J'aurais besoin de vos conseils en bois et tenu, rigidité des matériaux pour les détails ci-dessous. Pouvons-nous en discuter? Ou avoir vos conseils par courriel?

CÔTÉ GAUCHE

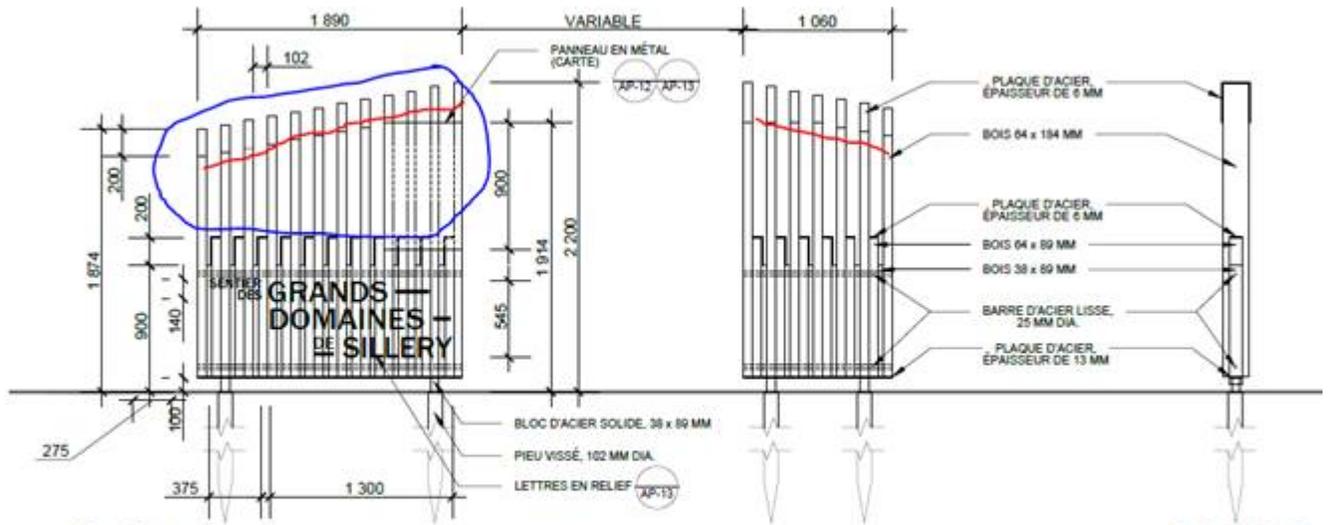
Que me conseillez-vous pour que le bois ne torde pas dans le haut des portails (en bleu ci-dessous)? Quel type d'essence de bois serait à privilégier pour empêcher la torsion et qui soit esthétiquement intéressant? Nous avons pensé au Robinier également.

J'ai une collègue qui me conseille de mettre une tige d'acier (voir en rouge ci-dessous) dans le haut pour retenir l'ensemble et dans le bas, de mettre des boulons entre les planches pour laisser passer l'eau, tout en retirant les plaque d'acier qui sont au-dessus du bois.
